COMUNE DI BOCENAGO

PIANO REGOLATORE GENERALE VARIANTE 2022

RECEPIMENTO PRESCRIZIONI E CONTRODEDUZIONI

AL VERBALE DI CONFERENZA DI PIANIFICAZIONE
N. 12/2022 DI DATA 19/07/2022

Estratti cartografici relativi alla v19

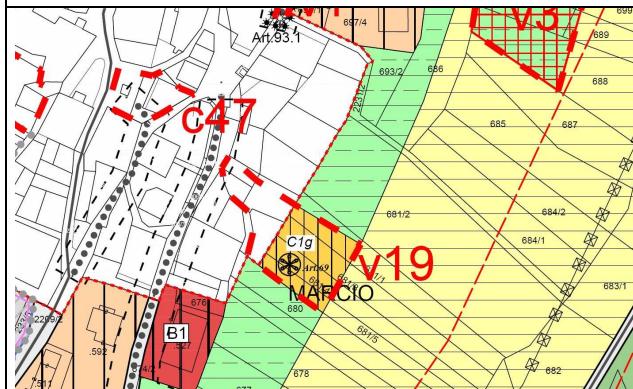
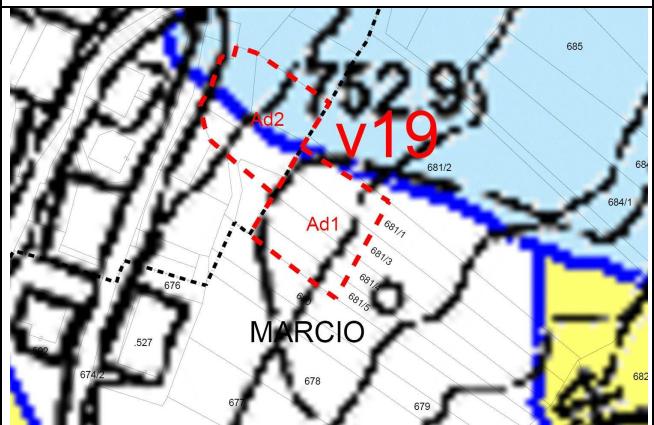
In occasione della adozione definitiva della Variante al PRG del Comune di Bocenago per le varianti v24 e v19 si è provveduto a confermare le modifiche previste in adozione definitiva confidando nella consegna da parte dei proprietari dei rispettivi studi di compatibilità.

<i>Inserita la zona bosco per la variante v17</i>
v19	<p>Si osserva che l'areale della variante è stato modificato in adozione definitiva, andando ad interferire con un'area a penalità P3 per frana, secondo quanto cartografato dalla CSP. Si chiede, pertanto, che la variante urbanistica (nuova area residenziale) sia supportata da uno studio di compatibilità redatto ai sensi dell'art.16 c.4 delle N.d.A. della CSP in fase di pianificazione.</p> <p><i>Verificato che la zona proposta in adozione definitiva, in accoglimento dell'osservazione presentata dai privati, non risulta supportata da uno studio di compatibilità come richiesto nel parere e come precisato nella corrispondenza interlocutoria intervenuta fra il servizio urbanistico (Prot. 23/01/2023) ed il comune, si provvede a modificare la posizione della variante v19, riproponendo la posizione già contenuta nella adozione preliminare sulla quale il parere contenuto nel verbale di conferenza di pianificazione era positivo:</i></p> <p><i>Estratto parere dal verbale di conferenza pianificazione:</i></p> <p><i>Il Servizio Foreste segnala che la variante interessa aree boscate, pertanto, prima di modificare lo stato dei luoghi, è necessario ottenere l'autorizzazione ai sensi dell'art.13 della l.p. 11/2007.</i></p>

Si allega un estratto cartografico che riporta la posizione della variante v19 compatibile con la CSP.

Variante v19 come richiesta in sostituzione della posizione sulla quale si riscontra il contrasto con la CSP

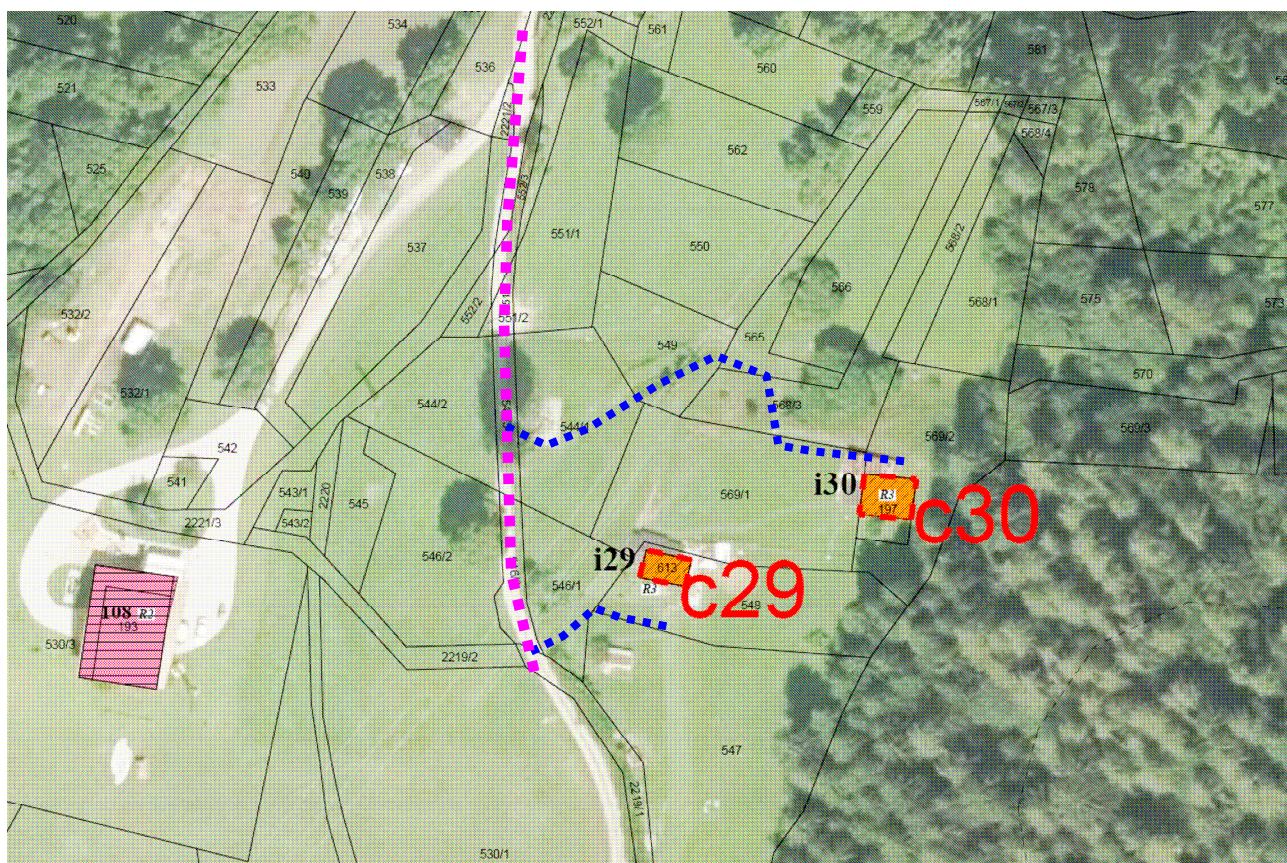
Se la relazione evidenzia che la variante ha riguardato tutti quegli edifici che si trovano in zone di fondovalle, già urbanizzate, dove esiste la viabilità di accesso, oltre che alla presenza delle principali opere di urbanizzazione o la possibilità di allacciamento e che complessivamente sono 31 le nuove unità edilizie individuate, sulla base del richiamato parere del Servizio, **si richiede di limitare e valutare l'opportunità di trasformazione caso per caso quantomeno per quegli edifici ubicati al di sotto della quota degli 800 m. s.l.m.**, ovvero in coerenza con le NTA vigenti che ammettono in via generale l'abitativo permanente al di sotto di tale quota.

Seguendo il riferimento della quota di 800 m. si accerta che tutti gli edifici si trovano al di sotto di tale quota ad eccezione di quelli catalogati con le schede c27 e c28 che si trovano a quota 825, comunque al di sotto della strada che collega Bocenago a Massimeno, dove l'edificio c28 risulta già oggi avere una destinazione abitativa continuativa

Tratturi esistenti Strada comunale

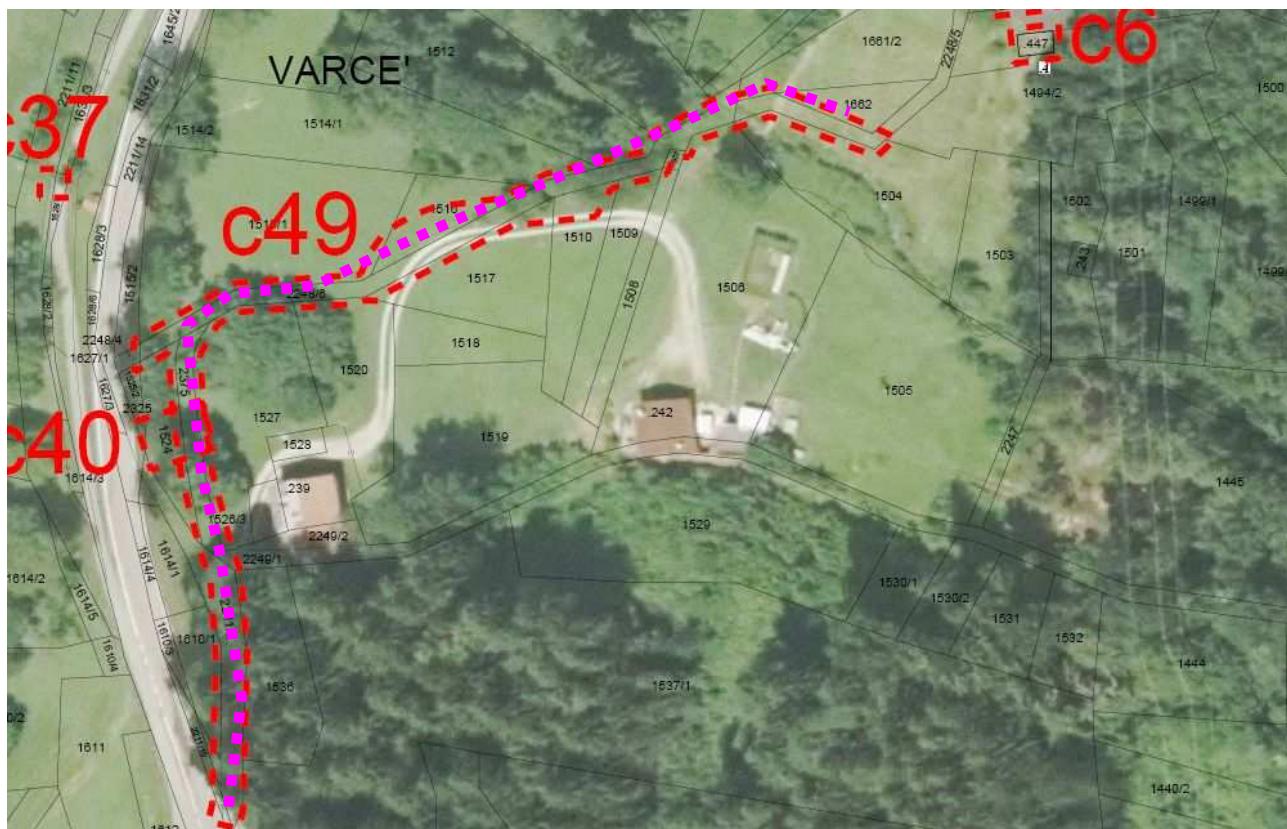
Si richiedeva altresì che venisse prodotta **adeguata analisi relativa alle modalità di accesso ai singoli edifici**, considerato che, ai sensi della disciplina del patrimonio edilizio montano, è esclusa la realizzazione di nuova viabilità, e che la classificazione come “edificio storico isolato” potrebbe ammettere, al contrario, la dotazione di nuovi tratti viari. Si controdeduce che tutti gli edifici risultano accessibili dalla viabilità locale e forestale esistente, tuttavia dalla documentazione allegata le seguenti schede i5, i20, i26, i 29, i30, non risultano essere servite dalla viabilità.

La strada dovrà essere oggetto di manutenzione al fine della sua piena efficienza verificato che attualmente la vegetazione spontanea occlude parzialmente l'innesto in quando da tempo inutilizzata.

Gli edifici c5 e c6 sono raggiungibili da accesso privato e collegati alla strada comunale Bocenago/Massimeno con nuovo tracciato previsto in accordo fra l'amministrazione comunale ed i proprietari dei fondi come da variante c49 specificatamente inserita nella Variante 2021 c49.
